ÚZEMNÍ PLÁN MĚSTA BRNA

Textová část Odůvodnění

Kapitola 19 Vyhodnocení připomínek

Svazek Pb4 *(bez osobních údajů)*

Přípomínka číslo 1 (zákres)

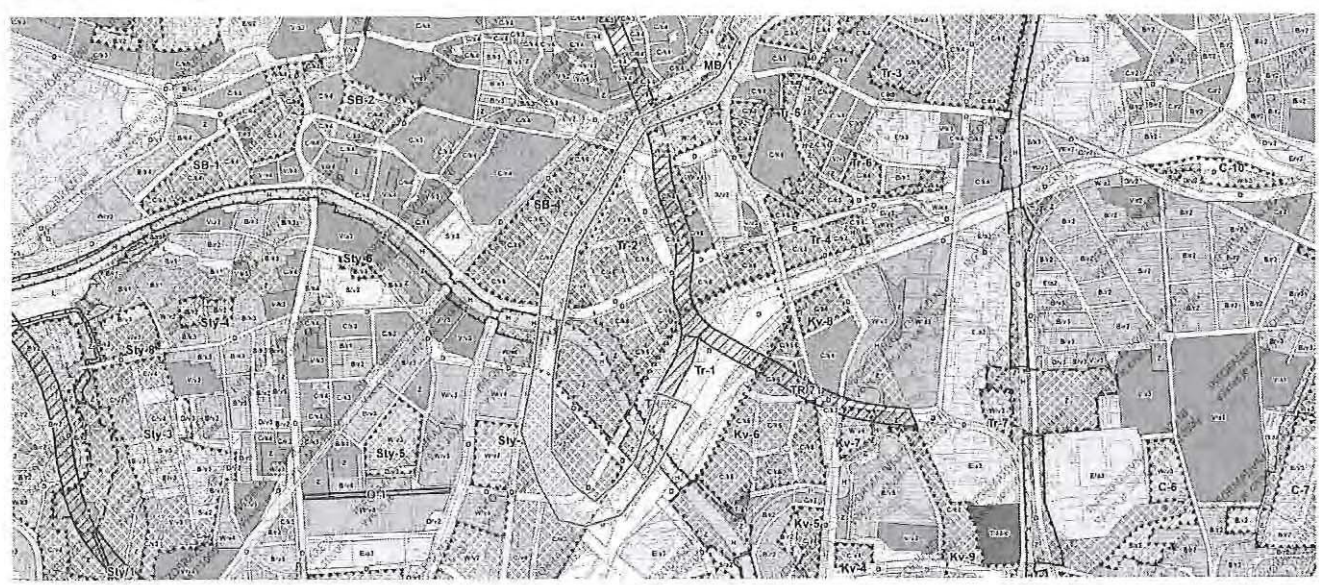
V zakresleném území navrhuji zachování liniové dopravní stavby - železniční tratě - z důvodu budoucího využití pro povrchovou mimoúrovňovou vnitroměstskou dopravu (vlak/tramvaj/vlakotramvaj).
